CIRCULAR CON CONSULTA N° 1

Tipo:	LICITACIÓN PÚBLICA INTERNACIONAL N° 1	Ejercicio: 2014
Clase:	Etapa Múltiple	
Modalidad:	Sin modalidad	
Sistema:	Suma Alzada (Ajuste Alzado) con Presupuesto Oficial Detallado	
Expediente N°	30.811/2012	
Rubro:	Arquitectura – Obra civil – Refacción o Restauración

Construcción de la Sede del Centro Cultural Argentino en la República de Chile

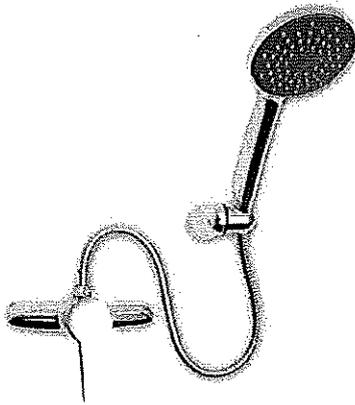
Pregunta 26) Favor indicar especificación de grifería de duchas.

Respuesta: Se contempla lo expresado en plano PR 4 0 1 que se describe a continuación. Así mismo se deberá tener en cuenta que tendrá que respetarse el artículo 4 del P. U. B. y C. y el 0 GENERALIDADES de las EETT. También se contempla lo expresado en plano PR 4 0 1 Grifería modelo Wasser HJ2010120 Mezclador Sólo Ducha Lauter o producto de características técnicas y prestación equivalente, que se muestra a continuación.

Basurero Acero Inoxidable Satinado 650x354x220mm Capacidad 50 Litros. Modelo MK XT02-650 BASURERO, SKU: ACS-07-0037 o producto de características técnicas y prestaciones equivalentes.

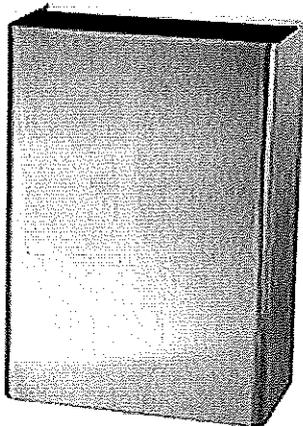
Pregunta 59) Favor entregar especificación de basureros de acero inox de baños públicos, modelo y marca.

Respuesta: Se deberá considerar lo señalado en el artículo 4 del P. U. B. y C. y los planos PR 4 03. Se adjunta ficha técnica a continuación:
